**Oggetto:** ID: 12485 - Procedura di V.I.A. - P.N.R.R., ai sensi dell'art. 23 del D.Lgs. 152/2006, e s.m.i., relativa al progetto di un impianto agrivoltaico denominato "Mercuria" della potenza di 37,024 MW e delle opere di connessione alla R.T.N., da realizzarsi nel Comune di Benetutti (SS). Proponente: IBERDROLA RENEWABLES ITALIA S.p.A. Autorità Competente: Ministero dell'Ambiente e della Sicurezza Energetica (M.A.S.E.). Trasmissione osservazioni

**Oggetto:** ID: 12485 - Procedura di V.I.A. - P.N.R.R., ai sensi dell'art. 23 del D.Lgs. 152/2006, e s.m.i., relativa al progetto di un impianto agrivoltaico denominato "Mercuria" della potenza di 37,024 MW e delle opere di connessione alla R.T.N., da realizzarsi nel Comune di Benetutti (SS). Proponente: IBERDROLA RENEWABLES ITALIA S.p.A. - Autorità Competente: Ministero dell'Ambiente e della Sicurezza Energetica (M.A.S.E.). **Riscontro.**

**Oggetto:** ID: 12485 - Procedura di V.I.A. - P.N.R.R., ai sensi dell'art. 23 del D.Lgs. 152/2006, e s.m.i., relativa al progetto di un impianto agrivoltaico denominato "Mercuria" della potenza di 37,024 MW e delle opere di connessione alla R.T.N., da realizzarsi nel Comune di Benetutti (SS). Prop

*Esempi di interferenze con elementi del reticolo idrografico individuati nella carta IGM*

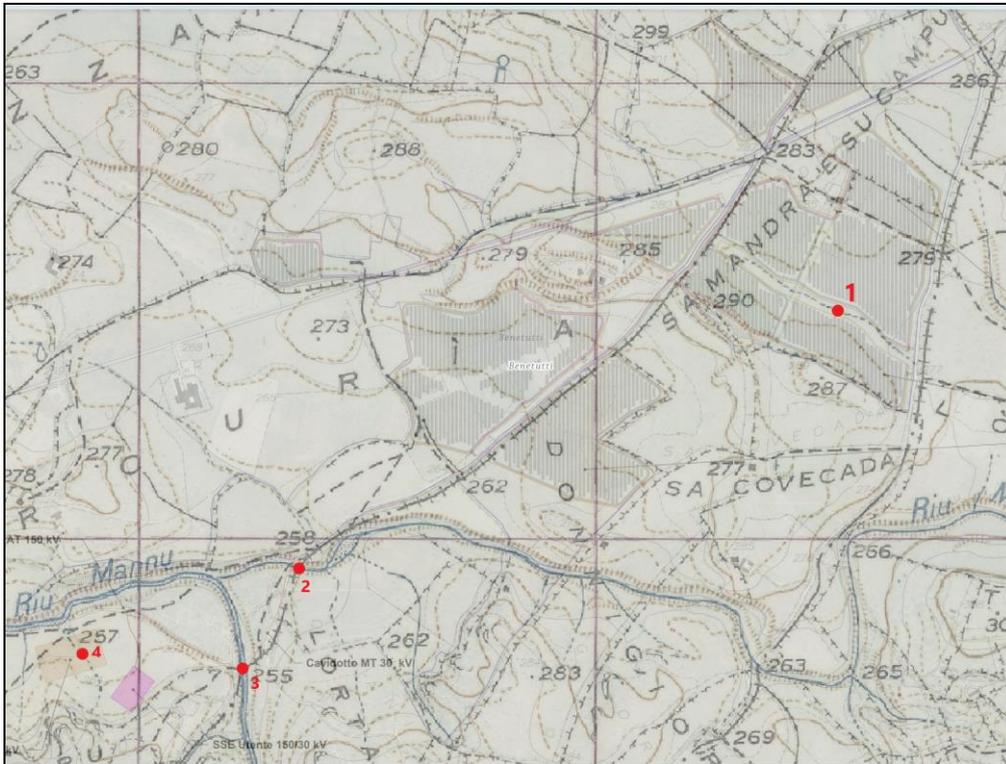
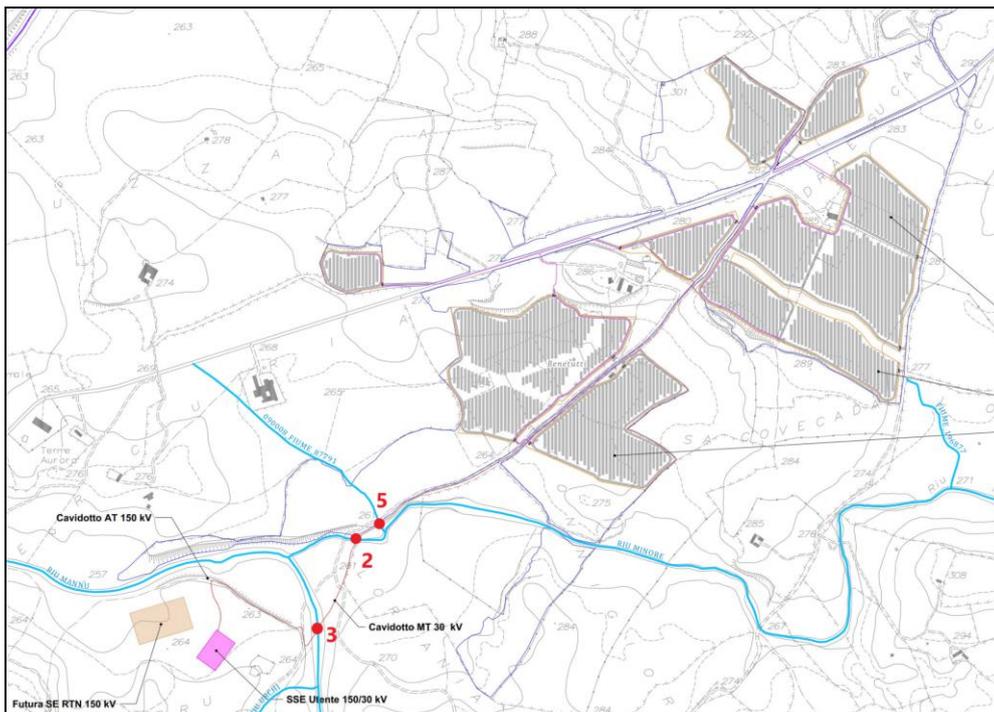
A puro titolo esemplificativo si rappresentano alcune interferenze rilevanti ai fini del PAI nelle figure che seguono come riferimento per la predisposizione delle planimetrie di progetto con individuazione delle interferenze.

Interferenza 1: elemento idrico rappresentato nella carta IGM24K-VS (assente nello shape file).

Interferenza 2: elemento idrico (riu Minore) rappresentato nella carta IGM24K-VS e nello shape file.

Interferenza 3: elemento idrico (riu Mannu) rappresentato nella carta IGM24K-VS e nello shape file.

Interferenza 4: elemento idrico rappresentato nella carta IGM24K-VS (assente nello shape file) interferenza con futura stazione SE RTN 150 kV.

Con riferimento al presente procedimento di VIA, per una **agevole** valutazione ai fini PAI degli interventi in progetto, devono essere redatte le seguenti **planimetrie di progetto** su base IGM24K-VS con la rappresentazione, ove **rilevi**, delle seguenti:

In tali planimetrie dovranno essere indicate tutte le interferenze di natura idraulica (fattispecie A-B-C-D) e legate al dissesto da frana con il relativo codice identificativo. Dovranno, inoltre, prodursi gli shape file (sistema di riferimento RDN2008 - WKID: 7791 Autorità: EPSG) rappresentativi delle aree di impianto, degli interventi di viabilità e delle opere di connessione e una **tabella di sintesi** delle interferenze avente la seguente struttura:

*Esempi di interferenze con elementi del reticolo idrografico (shp file)*

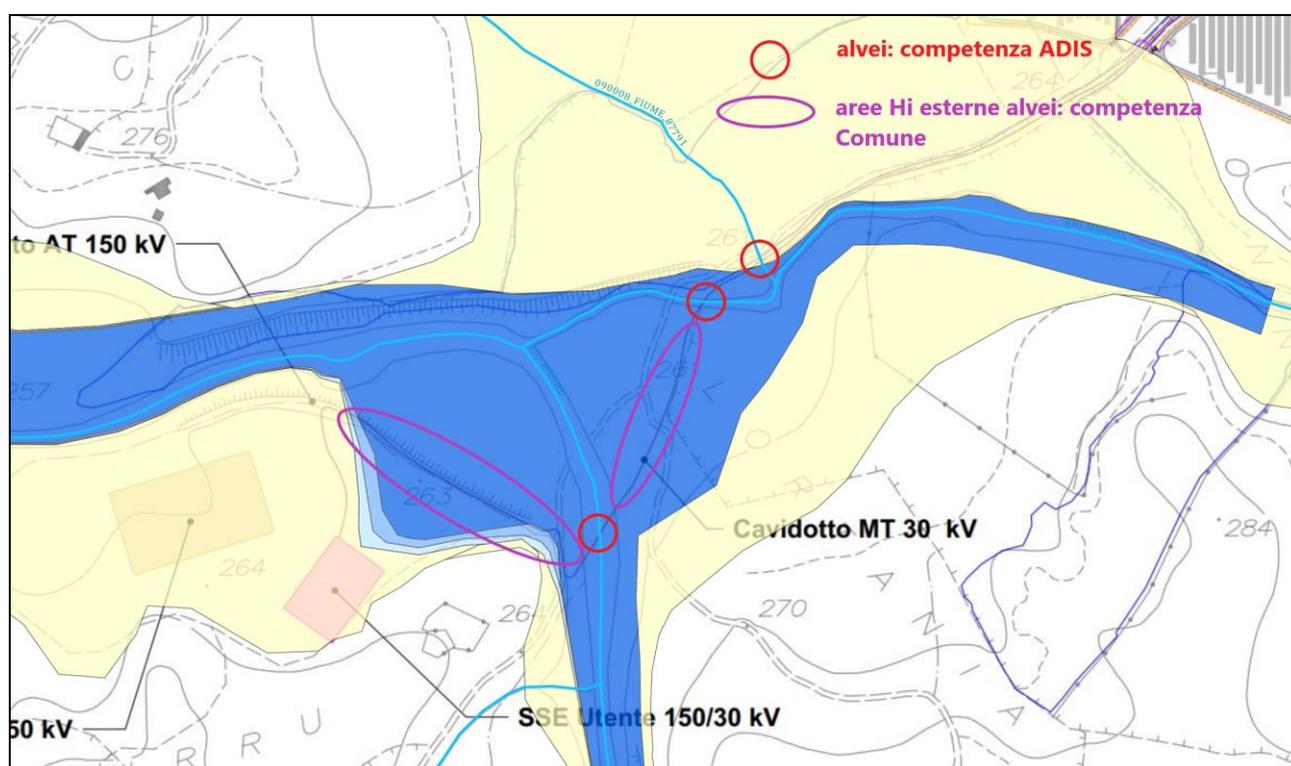
Interferenza 5: elemento idrico (Fiume\_87791) rappresentato nello shape file (assente nella carta IGM24K-VS).
